Bulletin 160-P2 e 160-P3 Atendimento às normas CE

Os padrões de atendimento às normas CE exigem o controle de emissões irradiadas (EMI – interferência eletromagnética).

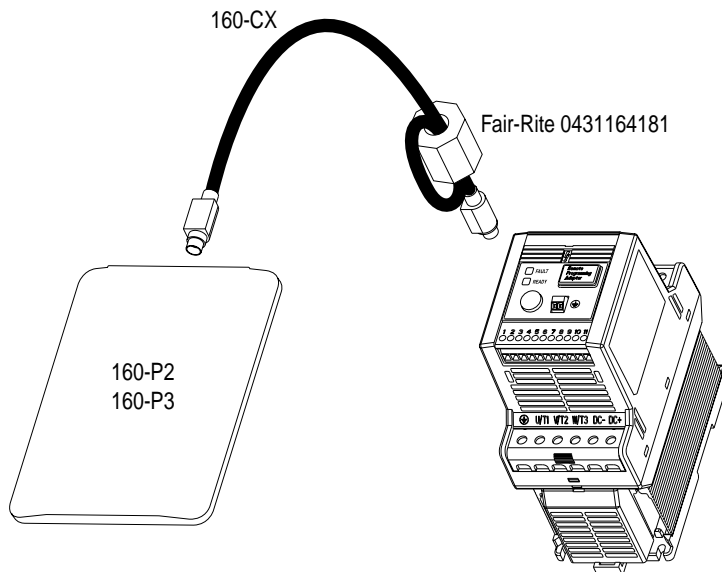
Sem supressão, os cabos 160-CX usados com o 160-P2 (Módulo de Teclado Remoto do Bulletin 160 SSC™) e 160-P3 (Módulo de Teclado CopyCat do Bulletin 160 SSC™) ultrapassarão os padrões CE.

Adicionar um filete de ferrita aos cabos 160-CX no lado do cabo que é conectado ao inversor.

Usar Fair-Rite peça número 0431164181 ou equivalente com uma volta completa, como ilustrado.
